From [redacted]@unknown-from-address.net>
Subject **RE: Zienswijze Bewoners Dijksgracht West inzake fietspad Dijksgracht Oost (vergadering 4 juli)**
To [redacted] <[redacted]@amsterdam.nl>
Cc [redacted] <[redacted]@amsterdam.nl>, [redacted] <[redacted]@amsterdam.nl>
Date July 14, 2023 at 12:49:18 PM CEST

Vorige week spraken we elkaar over het fiets-/voetpad Dijksgracht Oost. Inmiddels is bijgevoegde brief door de bewoners Dijksgracht West naar de stadsdeelcommissie gestuurd. Dit zal 18 juli besproken worden in de stadsdeelcommissie, dan staat namelijk ook het DO fiets-/voetpad en plas-draszone op de agenda.
Zou jij een reactie kunnen geven op de verkeerskundige zaken in de brief? In eerste instantie is dit puur ambtelijk, voor ons ter voorbereiding op evt. vragen en de annotatie voor de bestuurder voor de 18e. Dit verhaal gaat puur over de Dijksgracht West. Zou je aanvullend ook de volgende punten kunnen meenemen in je reactie:

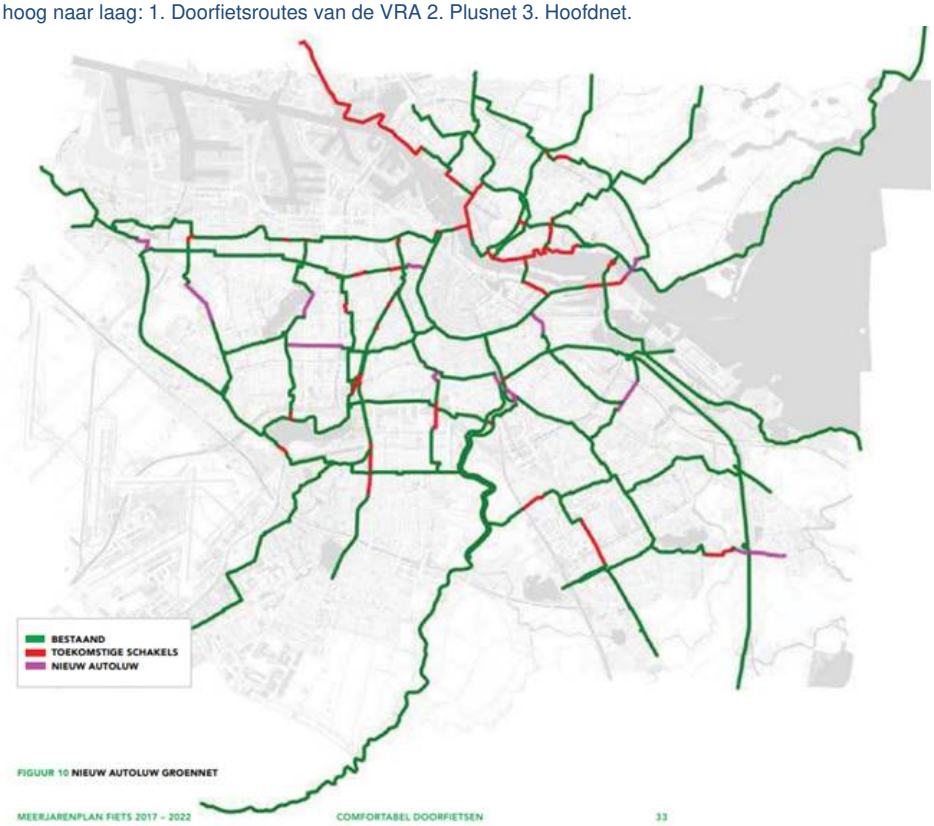
Dit is een foto uit 1971. Toen lagen er nog helemaal geen woonboten en lag hier een doorgaande route van- en naar het havengebied dat dit deel van Amsterdam tot die tijd was. In de decennia daarna raakte het oostelijk havengebied buiten gebruik en is dit gebied doorontwikkeld tot woongebied. Dit stukje van de stad is zijn functie daardoor min of meer verloren. In de tussentijd heeft de hele noordoostzijde van de stad zich verder doorontwikkeld (Oostelijk havengebied, IJburg, Cruquius, Zeeburgereiland en Oostelijke eilanden). Daardoor verandert de relatieve ligging en de functie van de Dijksgracht. De foto laat goed zien dat de stad altijd in verandering is. Het functioneren van specifieke straten is daarmee eveneens aan verandering onderhevig. Het algemeen belang weegt in soort gevallen zwaar.

Meer fietsbewegingen zullen het huidig gebruik naar verwachting wel iets veranderen. Maar het is niet zo dat het helemaal anders wordt. Op straat lopen is nu ook niet verstandig en de foto's zijn genomen tijdens de afsluiting van de Oosterdoksdraaibrug. Het trottoir zal door een hoger aantal fietsers meer gebruikt gaan worden. Het is de vraag of het huidige trottoir dit toelaat. Het onvoldoende beheer van groen en talrijke objecten die bewoners op het trottoir hebben gezet zorgen voor een forse afname van de looppruimte.
Qua intensiteiten.. Ik heb geen prognoses maar gezien de liggen in het fietsnetwerk verwacht ik geen gigantische aantallen. De route zal met name interessant zijn voor bezoekers aan het Oosterdokseiland en voor een deel van de bewoners die van de Oostelijke eilanden die naar Centraal station willen. Voor de hoofdstroom blijven de Piet Heijnkade en de Prins Hendrikkade veel snellere routes. De route ligt bijvoorbeeld ook niet in de voorrang op de Kattenbrugerstraat. De Dijksgracht is het MJP fiets onderdeel van het groennet. Dit is een netwerk waar je in een autoluwe omgeving rustig kunt fietsen. Het is nooit de bedoeld geweest als doorgaande fietsroute. Hoofdnet fiets klink heel spannend maar dat stelt in de hiërarchie van het fietsnetwerk weinig voor. Van hoog naar laag: 1. Doorfietsroutes van de VRA 2. Plusnet 3. Hoofdnet.
